Shearwater Petrel 1 und 2/Perdix/Perdix AI/NERD 2 Versionshinweise zur Firmware v53

VERSION 53 21.02.2018

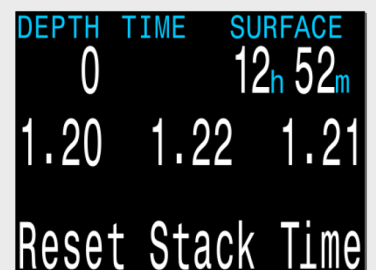
NEU Enthält neue Funktionen der NERD 2-Version 46 für alle Modelle.

Dazu gehört auch der Gaswäscher-Timer (Timer für Dauer der CO₂-Gaswäsche). Der Gaswäscher-Timer ist nur in geschlossenen Kreisläufen (CC) verfügbar. Der Gaswäscher-Timer zeigt während des Tauchgangs einen Countdown an. Er kann manuell vom Benutzer zurückgesetzt werden, wenn die Gaswäscherzeit geändert wird. Die Gesamtdauer kann vom Benutzer geändert werden. Die Warnung bei 1 h 00 min und der Alarm bei 0 h 30 min sind fest.

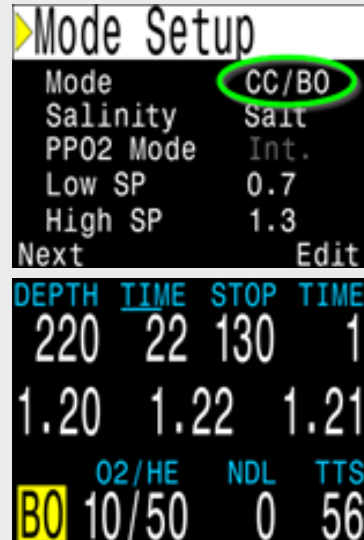
Der Modus „OC/CC“ wurde in „CC/BO“ umbenannt, wobei „BO“ für „Bail-Out“ steht.

Dadurch soll klargestellt werden, dass der Modus „OC/CC“ niemals für reine OC-Tauchgänge vorgesehen war. Die Verwendung des Modus „OC/CC“ für OC-Tauchgänge führt zu einem suboptimalen Betrieb. Diese Änderung stellt klar, dass der Modus „CC/BO“ für Tauchgänge mit geschlossenem Kreislauf und Bail-Out zum offenen Kreislauf vorgesehen ist.

Der Modus „OC/CC“ wurde zur Eindeutigkeit in „CC/BO“ umbenannt.

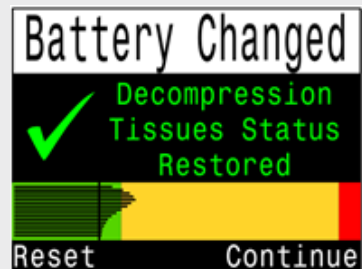
NEU Nach dem Wechseln der Batterie wird die aktuelle Belastung des Dekompressionsgewebes im Bildschirm „Tissues Restored“ (Gewebe wiederhergestellt) angezeigt.

NEU Im Bildschirm „Tissues Restored“ (Gewebe wiederhergestellt) ist eine Verknüpfung zum Zurücksetzen der Gewebe verfügbar. Bei der Auswahl einer Zurücksetzung wird zur Bestätigung eine Eingabeaufforderung angezeigt. **Setzen Sie die Gewebe NICHT zwischen Wiederholungstauchgängen zurück, da dadurch die Inertgasbelastung verloren geht.**

Das Gewebebalkendiagramm wird nun auf dem Bildschirm „Tissues Restored“ (Gewebe wiederhergestellt) angezeigt.

Der Befehl zur Peilungsmarkierung erfordert nun weniger Tastenbetätigungen.

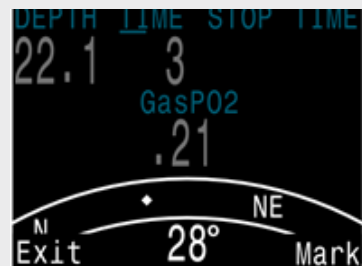
Das Menü der Kompasspeilungsmarkierung wurde verschoben, um die Tastenbetätigungen zu verringern. Der Kompass kann nun ebenfalls während der Peilung angezeigt werden. Betrieb: Während der Anzeige des Kompasses wird durch das Betätigen der linken Taste das Menü „Exit/Mark“ (Schließen/Markieren) aufgerufen. Mithilfe der rechten Taste erfolgt die Kompasspeilung, mithilfe der linken Taste wird der Bildschirm geschlossen und das Hauptmenü aufgerufen. Zuvor musste für die Kompasspeilung in die regulären Menüs gewechselt werden.

Nun wird die Abweichung zwischen der aktuellen und markierten Peilung angezeigt (in diesem Beispiel 16°).

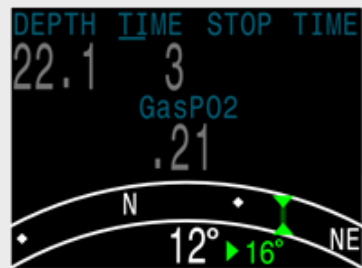
Beider Markierung einer Peilung wird nun der Abweichungswinkel zwischen der aktuellen Peilung und der markierten Peilung angezeigt. Dies ist bei Navigationsmustern hilfreich. Ein Rechteckmuster erfordert beispielsweise Richtungsänderungen in 90°-Intervallen, während bei einem Dreiecksmuster Richtungsänderungen in 120°-Intervallen nötig sind.

Wählen Sie auf der Seite „Bus Devices“ (Busgeräte) die Option „View“ (Anzeigen) aus, um weitere Informationen und Einstellungen anzuzeigen.

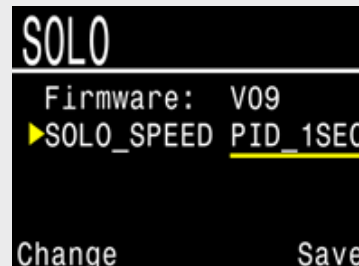
NEU Nur DiveCAN-Modelle Hinzugefügte Unterstützung zur Änderung der Einstellungen für Peripheriekarten.

Bei der SOLO-Karte (Solenoid- und Sauerstoffcontroller) kann z. B. die Einstellung „Solenoid Speed“ (Solenoidgeschwindigkeit) angepasst werden. Öffnen Sie beim Petrel die Seite „Bus Devices“ (Busgeräte), um auf die Peripheriekarten zuzugreifen. Hier angezeigte Einstellungen können auf dem Peripheriegerät gespeichert werden.

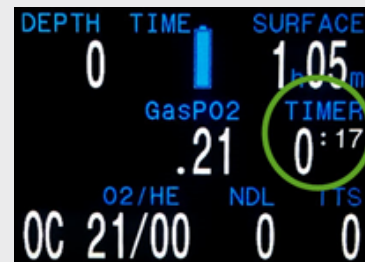
Der aktuelle numerische Kompasswert (Azimut) wird im Menü „Mark Heading“ (Peilung markieren) angezeigt.
